## Keuringsverslag van een elektrische laagspanning- en zeer lage spanningsinstallatie

### NIET CONFORM

Straatnaam	Jacquetlaan
Huisnummer	2
Busnummer	GV01
Postcode	8670
Gemeente	Oostduinkerke
Land	België

Controlebezoek van een huishoudelijke elektrische installatie van voor 1981 volgens (KB 08/09/2019) - AREI Boek 1- hoofdstuk 8.4.3. en 4.2.4.3. en 8.2.1

Afbelding schakel- en verdeelbord:

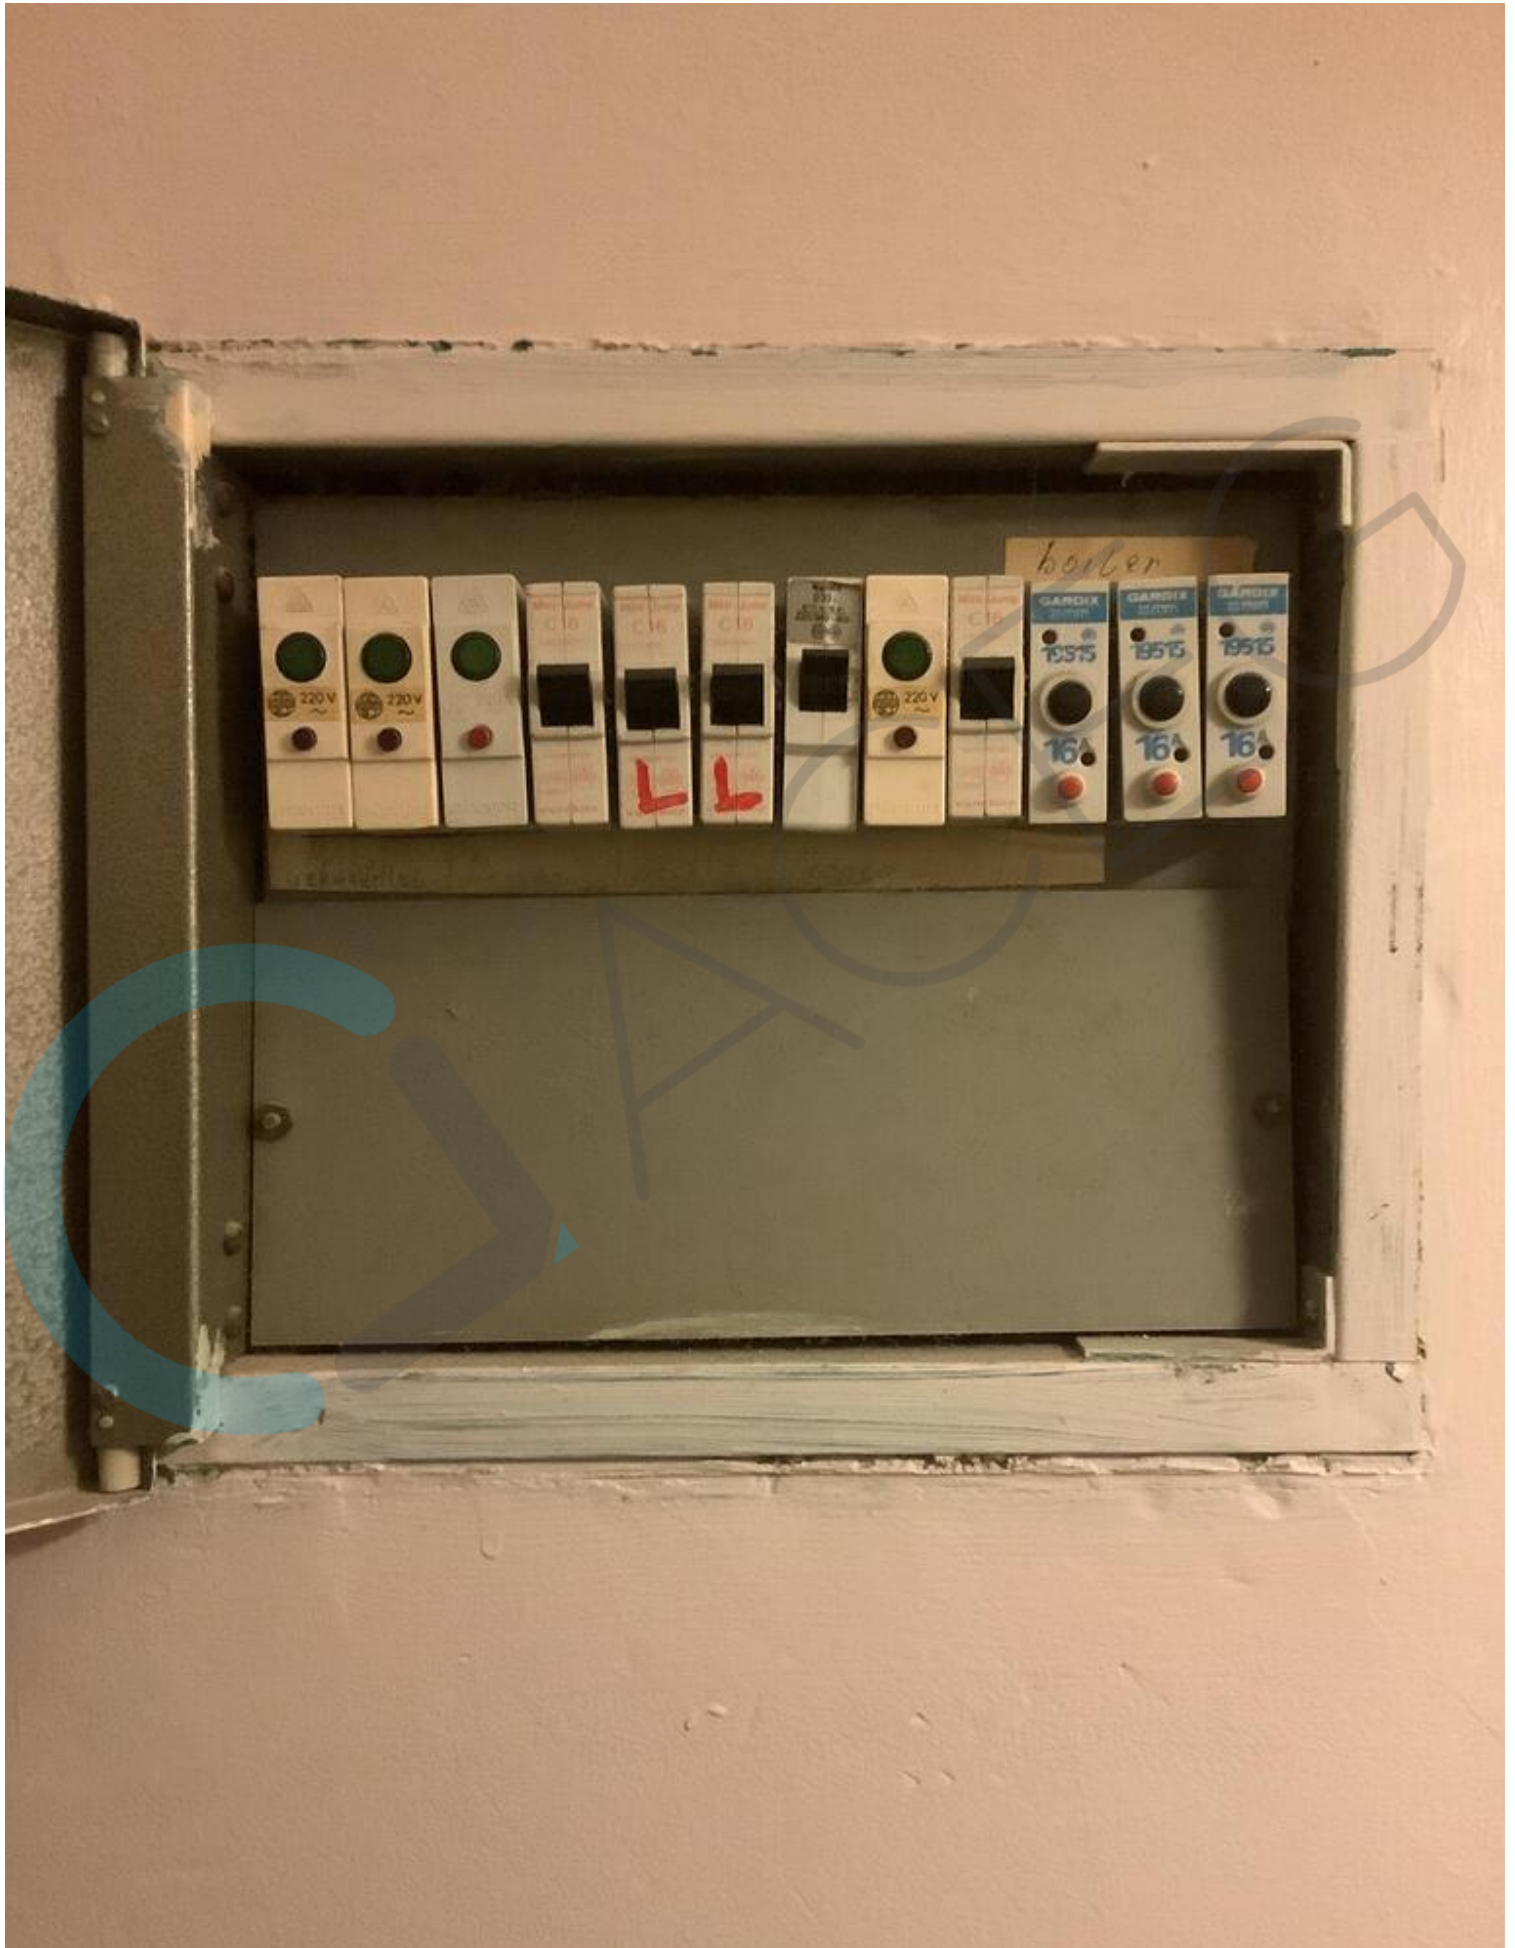
15.02 De aanduiding van de stroomkringen en/of apparatuur, aansluitklemmen, enz dient aangebracht of vervolledigd te worden. (Boek 1 Onderafdeling 3.1.3.1. en 3.1.3.3.A. en 5.1.6.1)

15.03 Verdeelbord is niet van klasse I of II. (Boek 1 Onderafdeling 5.3.5.1.A.)

16.02 Een algemene differentieelschakelaar met een nominale stroom (In) van minstens 40A en een gevoeligheid van maximum 300mA dient geplaatst te worden. (Boek 1 Onderafdeling 4.2.4.3. en 5.3.5.1.)

17.01 De nominale stroomsterkte van de beveiliging dient aangepast te worden aan de toelaatbare stroomsterkte van de stroomafwaarts geïnstalleerde leiding en/of verbruiker. (Boek 1 Afdeling 4.4.1.)

17.02 De smeltveiligheidshouders of houders van automatische schakelaars dienen voorzien te worden van kalibreerelementen. (Boek 1 Onderafdeling 5.3.5.5.A.)
